工程指示編號：EI / 1687 / 20

工程名稱：青衣 明翹匯

工程項目：確認模圖(單元件幕牆)

現確認附頁模圖。共1頁。

CUSTOMER	HONGKONG CO.	CUSTOMER APPROVAL	CUST PART NO.	X85727
			SECTION NO.	LH0091155

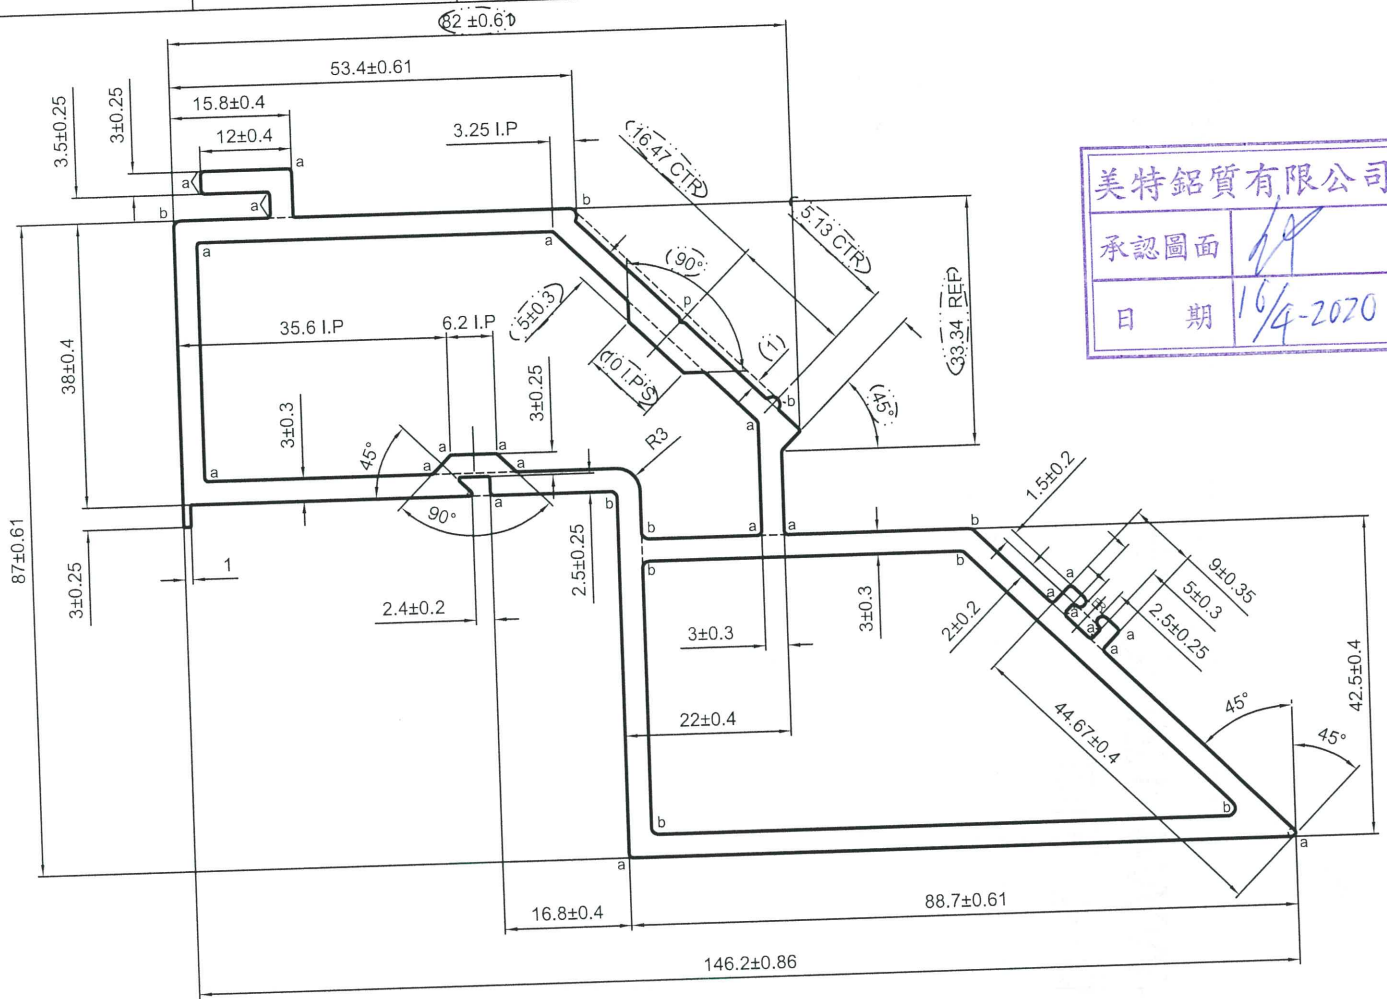
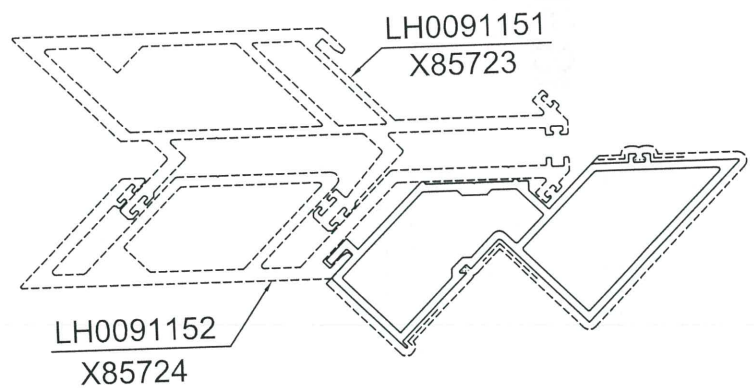
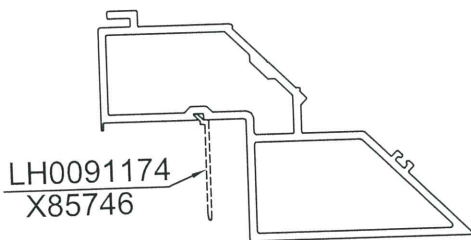
- 次要裝飾面，噴塗膜厚不足，但不露底
- 裝飾面
- 凹槽位置可能有露底現象，即膜厚不足

*配合尺寸以实物配合效果为准!
